フローメーターをご使用のお客様へ

■製品名 : フローメーター「FM-03-B」(金型専用バルブ付き流量計)

【対象製品】

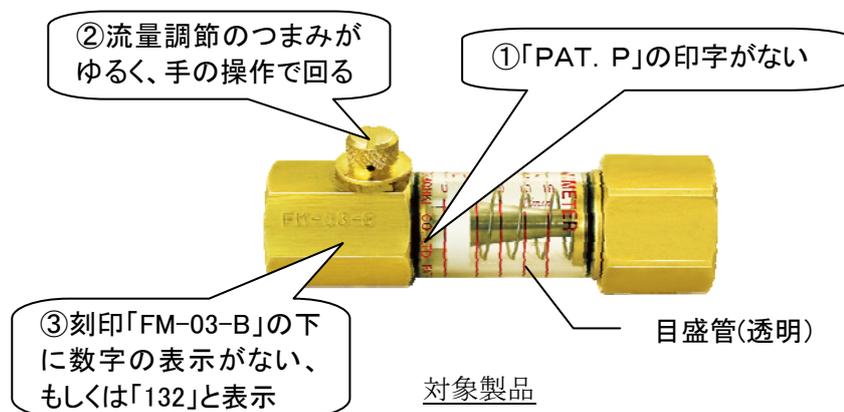
さて、弊社が2011年10月から2013年2月までの間に生産したフローメーター「FM-03-B」(金型専用バルブ付き流量計)において、流量調節弁を中途開き状態で使用した場合、内部部品の締め付けが不完全なために、流量調節弁が閉じる方向に作動して流量が低下する可能性があることが判明いたしました。なお、流量調節弁のつまみを全開にて使用している場合は、流量が低下することはありません。

- ①ポリカーボネイト樹脂の目盛管に「PAT. P」の印字がない。
- ②流量調節のつまみがゆるく、手の操作で回る。
- ③「FM-03-B」の型式刻印の下に数字の表示がない、もしくは「132」と表示

上記の対象製品をご使用いただいているお客様のご要望に応じて、代替のフローメーター「FM-03-B」を送付させていただきます。
